Mission régionale d'autorité environnementale

**Avis sur le projet de construction
d'un ensemble immobilier « Rives de Vesle »
à Reims (51)**

n°MRAe 2019APGE34

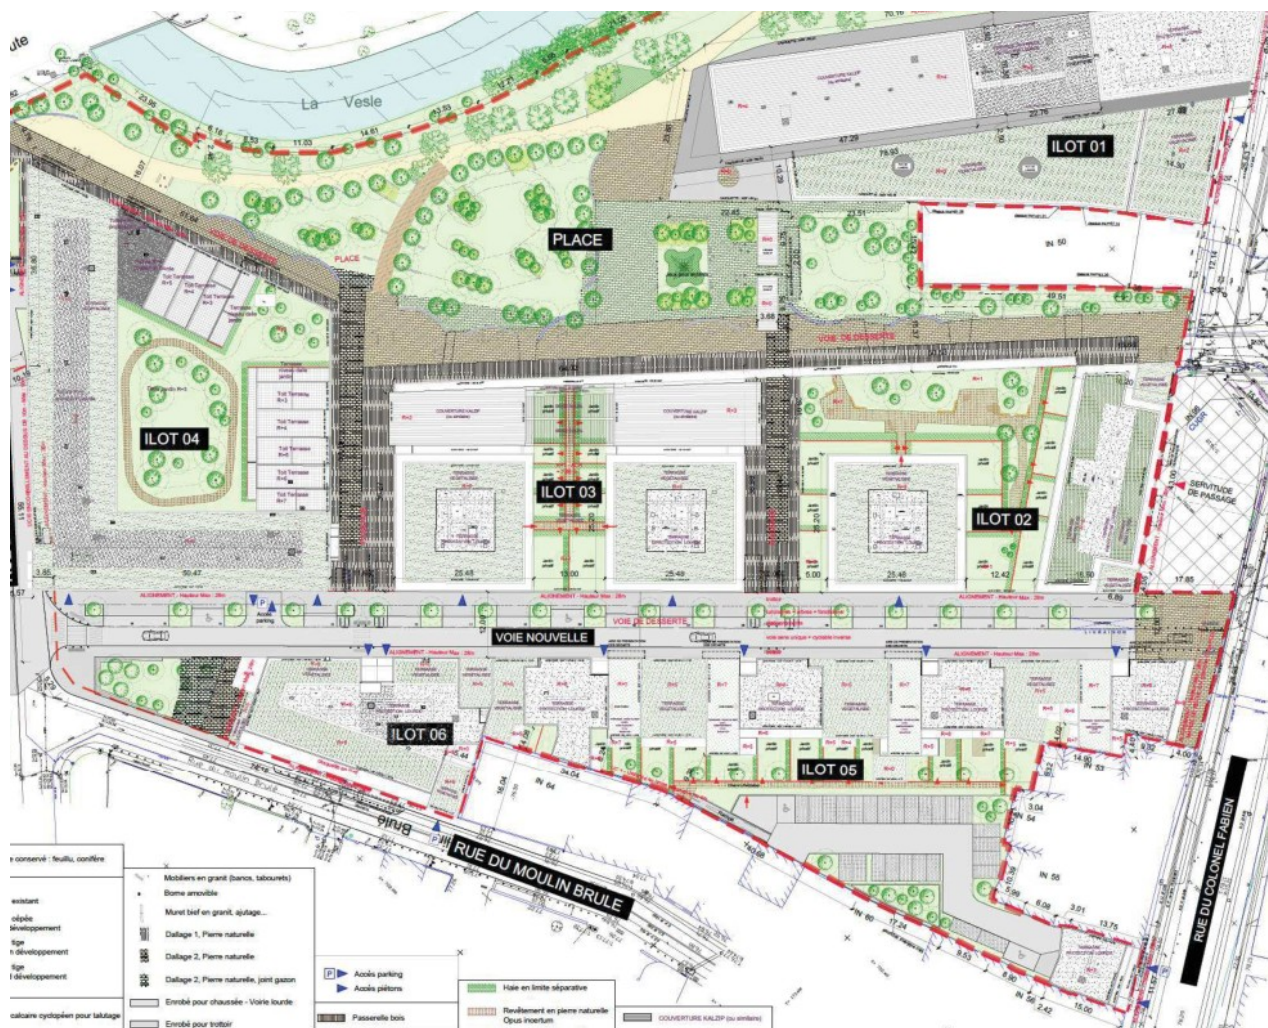
- ***de compléter le dossier avec les alternatives au projet (sites et techniques) qui n'ont pas été retenues conformément à l'article R. 122-5 du code de l'environnement ;***

- ***de réaliser une évaluation quantitative des risques sanitaires (EQRS) après démolition des bâtiments existants pour vérifier les valeurs prédictives en se basant sur des mesures in-situ, et de réaliser une analyse des risques résiduels à la fin des travaux de construction pour conclure sur l'acceptabilité des risques sanitaires, en se basant également sur des mesures in-situ ;***

- ***de compléter le descriptif des mesures de réduction de bruit et de détailler les niveaux de bruits attendus dans les logements après mise en œuvre des mesures de réduction ;***

- ***d'étudier et le cas échéant de modifier l'agencement des espaces intérieurs (localisation des pièces de vie, lieux de passage...) pour réduire l'exposition aux bruits extérieurs et aux pollutions provenant de l'air extérieur ;***

- ***de justifier l'augmentation de la capacité du parking de l'îlot 4, de déterminer si cette évolution est susceptible d'augmenter les nuisances induites par le projet et le cas échéant de proposer des mesures d'évitement, de réduction ou de compensation.***
